**Datum:** 26.03.2024

**Antrag der Rhein-Umschlag Kieswerke GmbH & Co. KG auf Genehmigung einer Abgrabungserweiterung nach Kiesen und Sanden in Porta Westfalica, Gemarkung Holtrup Flur 3, Flurstücke 34, 43, 211-218 (Abbaugelände) sowie Gemarkung Vennebeck Flur 1, Flurstücke 72, 150 und Holtrup Flur 3, Flurstück 224 (Fördertrasse)**

## **6. Planfeststellungsänderungsbeschluss**

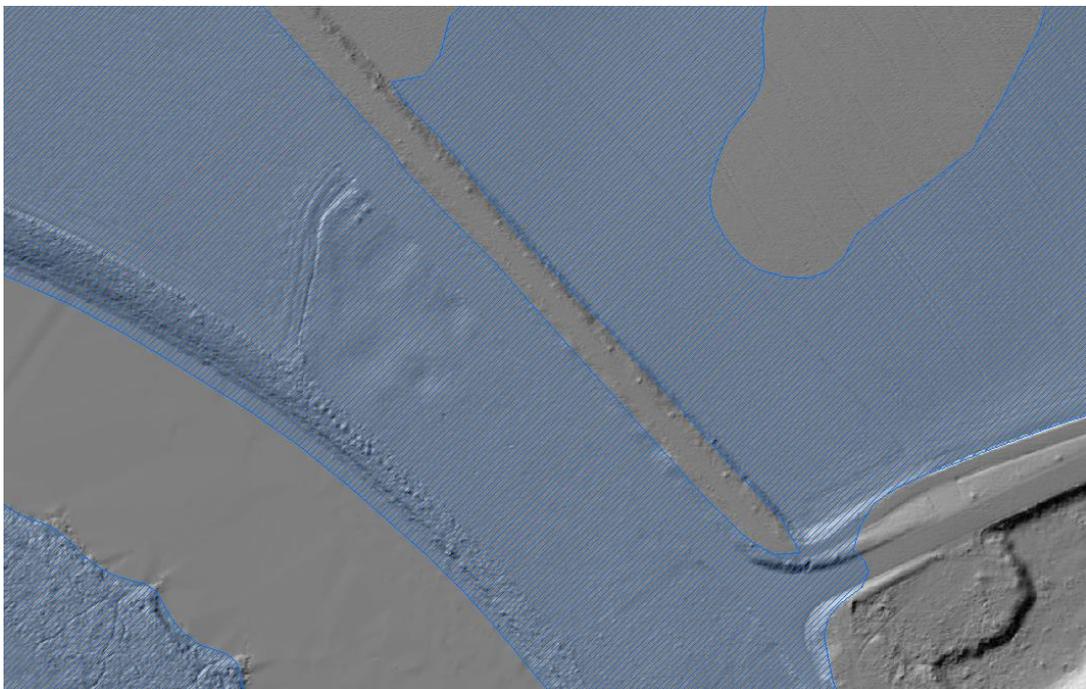
Um bei einem Hochwasserereignis den Übertritt bzw. die Durchströmung des o.g. südwestlichen Bereiches der gepl. Erweiterung des Abbaugebietes zu gewährleisten, werde in dem Bereich eine Flutmulde errichtet. Diese Maßnahme solle oberflächlich mit einer Saatmischung eingesät werden. Die Böschungen zum Abgrabungsgewässer hätten in diesem Bereich eine Böschungsneigung von 1:5. Vor dieser Flutmulde befinde sich eine vorgelagerte Flachwasserzone mit einer Breite von rd. 30 m.

Zur Standsicherheit der Böschungen wurde auf langjährige Erfahrungswerte sowie hydrologische Berechnungen aus vergleichbaren Vorhaben, welche sich weseraufwärts befänden, verwiesen. Jene Berechnungen zeigten, dass Abbauböschungen bei einer Böschungsneigung von 1 : 3 sowie 1 : 2,5 auch bei einem Hochwasserereignis HQ100 mit einer Überspülung der Dammkrone standsicher seien. Die genannten Standsicherheitsberechnungen für die vergleichbaren Vorhaben weseraufwärts im Landkreis Hameln-Pyrmont seien gem. DIN-Normen 1054 und 1055 durchgeführt worden. Die Berechnungen wurden nicht vorgelegt.

Aus dem Berechnungsmodell (sofern 2D) müssten an dieser Stelle dann bereits Angaben zur Übertrittshöhe und -Geschwindigkeit vorliegen. Gemäß Schnitt D-D sei im Bereich des hochwasserfreien Weges keine Geländevertiefung geplant. Somit stelle sich die Problematik des "Überspülens", die vom Geologischen Dienst beschrieben wurde, ggf. gar nicht bzw. könnte durch ein Unterbinden oder Befestigen dieses kleinen Fließpfades gelöst werden.

Abbildung 1: Bilanzierung der Gw-Neubildung gegen der Gw-Entnahmen des Grundwasserkörpers „Talaue der Weser südl. Wiehengebirge“.

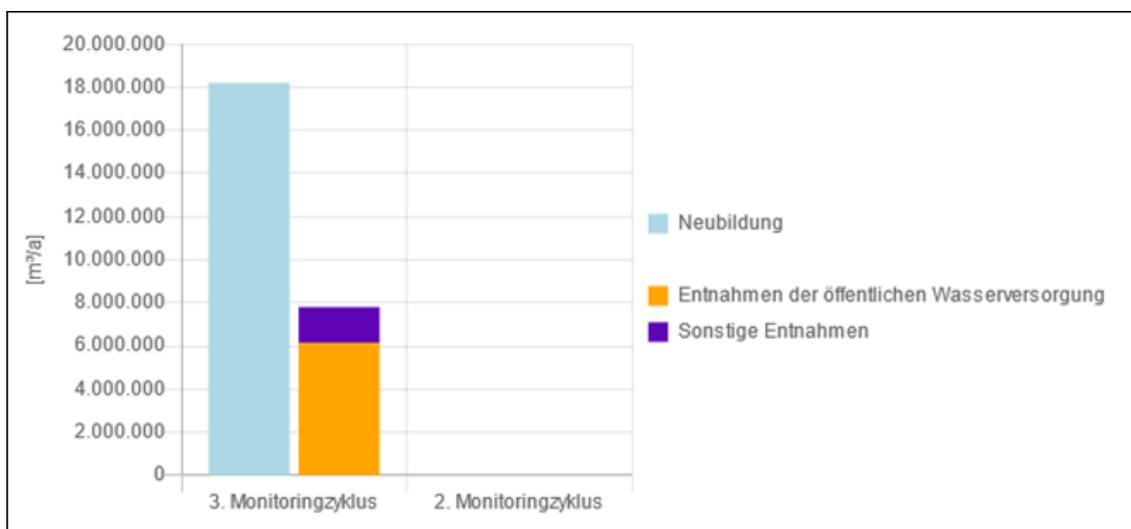
Die jährliche Grundwasserneubildung betrage 18.209.988 m<sup>3</sup>. Dem gegenüber stünden 7.801.882 m<sup>3</sup> an Grundwasserentnahmen (Daten vom 3. Monitoringzyklus 2013-2018).

Der Verdunstungsverlust von ca. 25.550 m<sup>3</sup> (S. 27, hydrogeol. Gutachten) würde nur ca. 0,25 % des Grundwasserdargebots von 10.408.106 m<sup>3</sup> ausmachen.

Abbildung 2: Übersicht Grundwassermessstellen und Brunnen Vössen 1+2; Entnommen aus HygrisC 04.11.2022

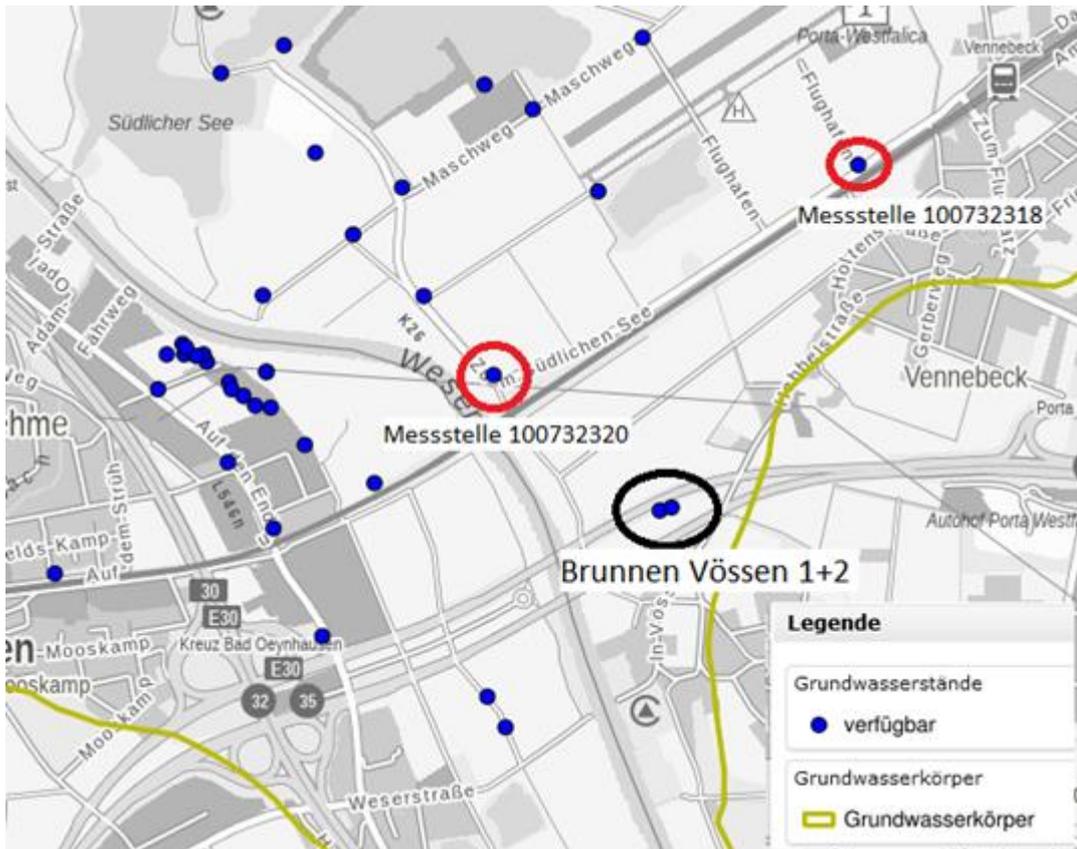
Grundwassermessstellen zeigen, dass der Grundwasserkörper die seit 2018 anhaltende Dürreperiode gut übersteht. Folgend sind die Grundwasserganglinien zweier Messstellen abgebildet. Beide befinden sich zwischen den Abgrabungsflächen und den Brunnen Vössen 1+2. Die Messstellen der Brunnen standen der UWB nicht zur Verfügung.

Abbildung 3: Grundwasserganglinie der Messstelle MH1257 HUXHOEHE; LGD-Nr.:100732318; Entnommen aus HygrisC 04.11.2022

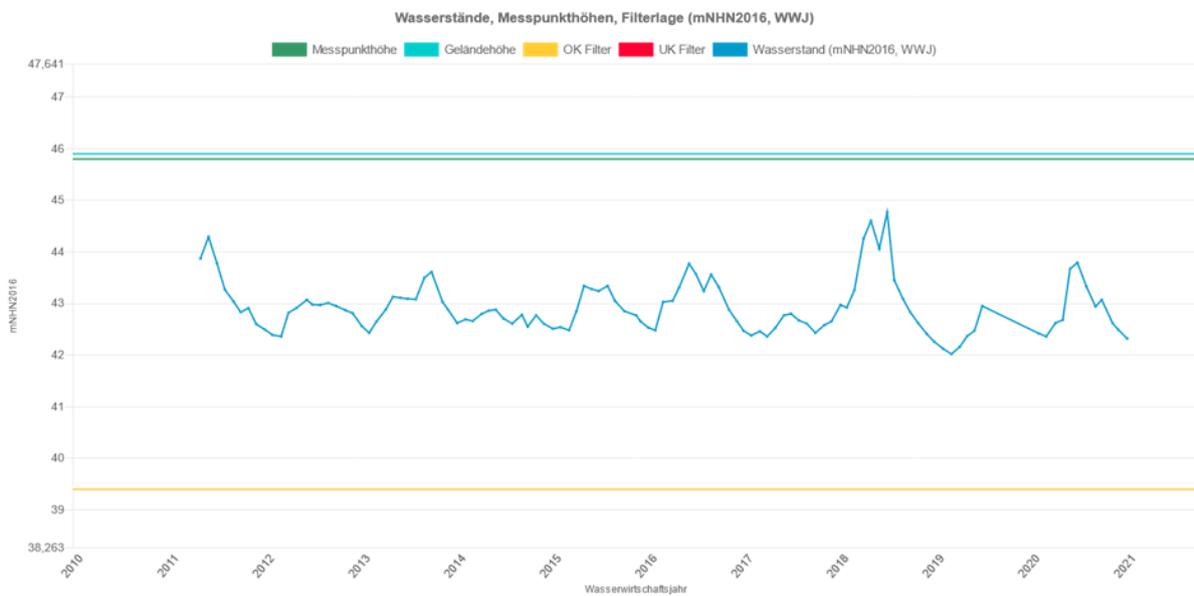
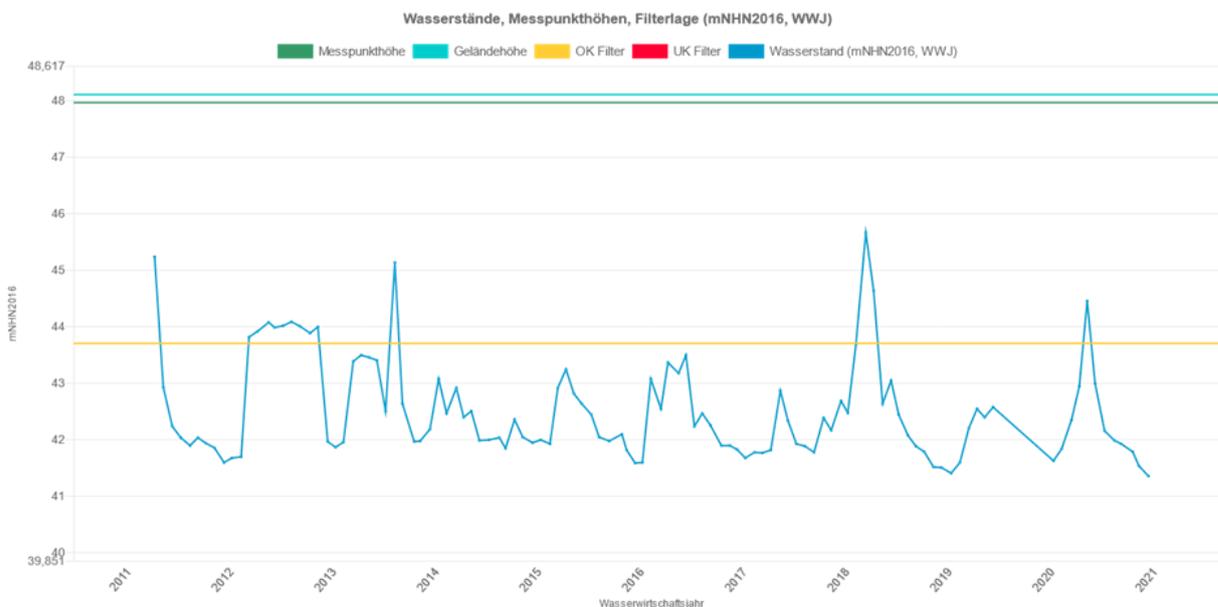
Die Grundwasserganglinien zeigen, dass der Grundwasserspiegel nach 2018 im Mittel nur leicht unter dem Niveau von vor 2018 liegt.
